**Avis délibéré de la Mission Régionale  
d'Autorité environnementale de La Réunion  
sur le projet de renouvellement et d'extension d'une carrière  
sise au lieu-dit « Ma Pensée » sur la commune de Bras-Panon**

n°MRAe 2023APREU10

Conformément au 3° de l'article R.122-6 et au I de l'article R.122-7 du code de l'environnement, la MRAe a été saisie pour avis par le préfet de région sur le projet de renouvellement de l'exploitation par la société Granulats de l'Est et d'extension de la carrière de matériaux alluvionnaires située au lieu-dit « Ma Pensée » sur la commune de Bras-Panon.

*Plan de masse du projet (source IGN – Ortho Photo 2022)*

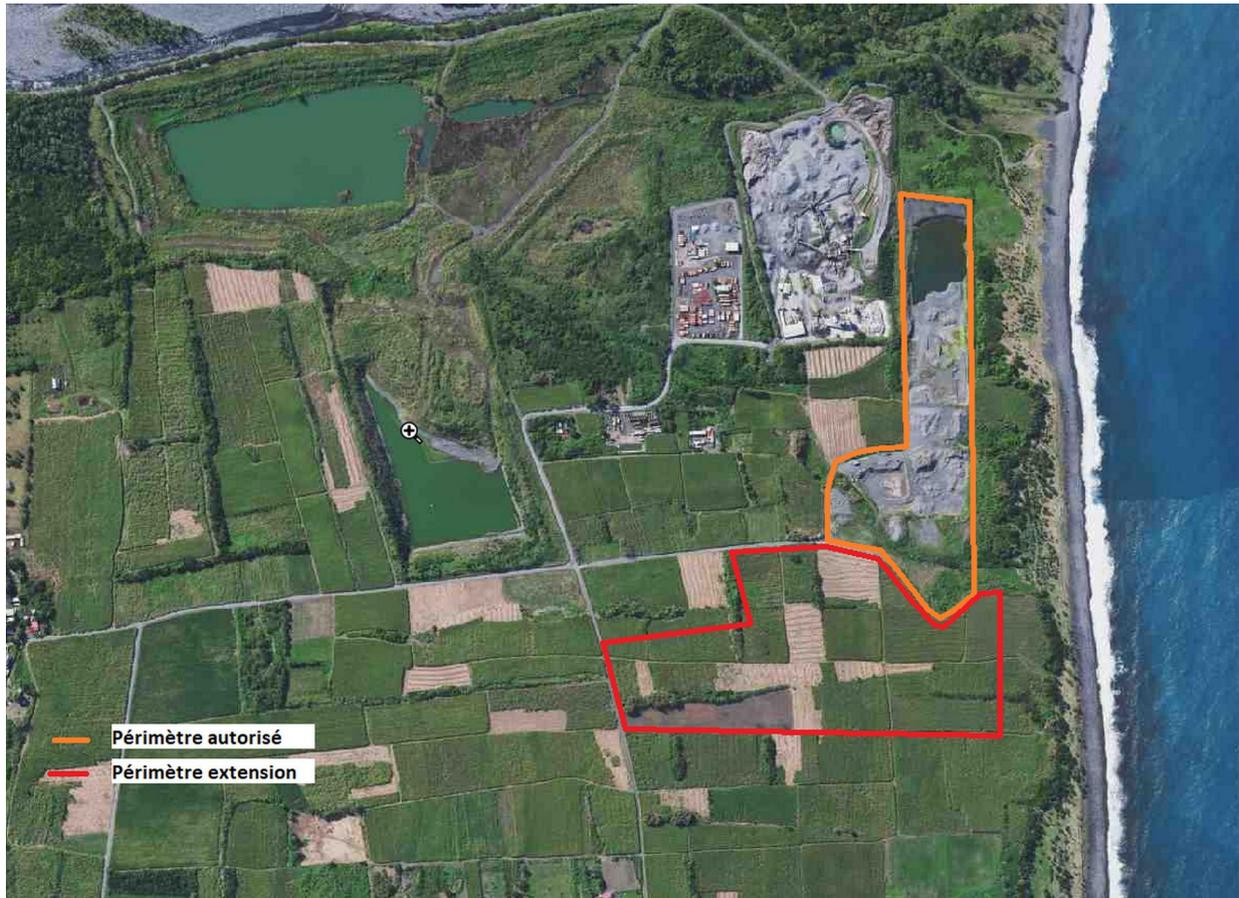
- ***L'Ae recommande au porteur de projet de préserver la bordure littorale qui présente des enjeux écologiques et paysagers en alignant la partie est du périmètre d'exploitation de l'extension de la carrière dans la continuité du périmètre de la carrière actuellement autorisée.***
